CONCEPTO TÉCNICO DE AMENAZA RUINA	Código:	GPR-FT-06
		Versión:	01
		Código Documental:

1.1 CONCEPTO DE AMENAZA RUINA N° CAR:	1203
1.2 ÁREA:	Investigación y Desarrollo
1.3 COORDINACIÓN:	Conceptos Técnicos
1.4 REFERENCIA CRUZADA RADICADO FOPAE:	2008ER7542
1.5 RESPUESTA OFICIAL No.	RO-30981

2.1 SOLICITANTE:	Alcaldía Local de Antonio Nariño
2.2 LOCALIDAD:	(15) Antonio Nariño
2.3 UPZ:	(38) Restrepo
2.4 BARRIO O SECTOR CATASTRAL:	Restrepo
2.5 DIRECCIÓN:	Carrera 20 No. 14 A – 08 Sur
2.6 CHIP:	AAA0012CUFZ
2.7 FECHA DE VISITA:	Julio 23 de 2008
2.8 POBLACIÓN BENEFICIADA:	Una Persona – Una Familia
2.9 ÁREA (m2):	120 m ² (Aproximadamente)

Foto 3. Agrietamiento en la cara interna del antepecho del tercer nivel

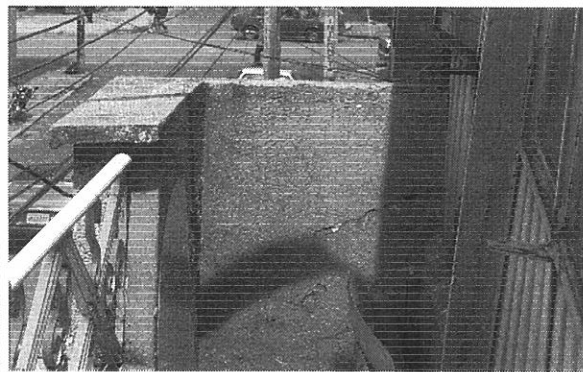
El muro de fachada se encuentra en buen estado, como se puede ver en la fotografía 1, sin embargo se detectó un agrietamiento en la parte inferior del antepecho de fachada que se encuentra en el tercer nivel, esta grieta se manifiesta en las dos caras del muro, interna y externa, como se puede apreciar en las fotografías 2 y 3.

- Si no se desarrollan las actividades anteriores se recomienda demoler los muros del tercer piso.
- Realizar los trabajos necesarios para evitar la entrada de agua lluvia al interior de la edificación
- Reparar los muros del segundo nivel en la zona frontal que presentan daños en los acabados
- Reparar el antepecho de la fachada que presenta agrietamientos
- Proveer medidas de seguridad a peatones y transeúntes hasta que se desarrollen las actividades anteriores

Foto 4. Humedad en muros de segundo piso

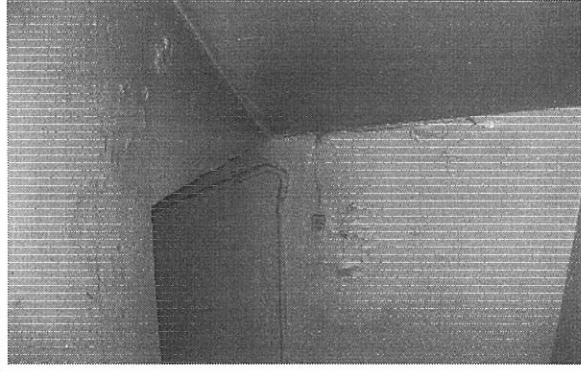
En los muros del segundo piso se observa humedad, especialmente en la zona frontal de la edificación, como se puede ver en las fotografías 4 a 6; en la fotografía 5 se ilustra el desprendimiento de acabados que se presenta en los muros de la zona frontal, en la placa de entrepiso cercana a este sector se aprecia humedad y daños en los acabados, como se observa en la fotografía 6.

Foto 7. Deterioro en muros del tercer nivel

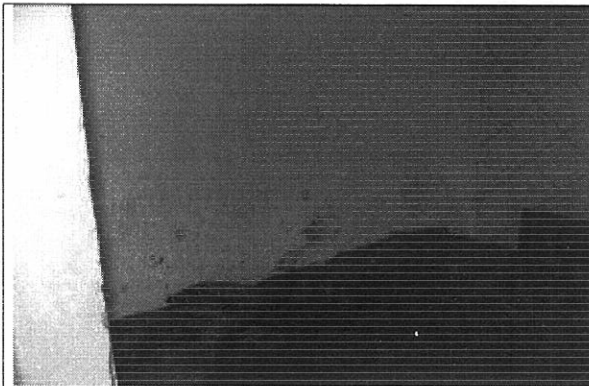
Los muros del tercer piso se encuentran en regular estado, hay daños en los acabados de la mayor parte de ellos, como se ilustra en la fotografía 7, se detectaron agrietamientos y fisuras, especialmente en los muros del costado sur, como se puede ver en las fotografías 8 y 9. La cubierta está en malas condiciones, las tejas presentan un estado avanzado de deterioro y no se encuentran adecuadamente amarradas a la estructura de madera, como se puede apreciar en la fotografía 10.

- Reparar los muros del costado sur del tercer nivel que presentan agrietamientos y fisuras
- Reparar los muros del tercer nivel que presentan daños en los acabados
- Reparar la cubierta que se encuentra en malas condiciones
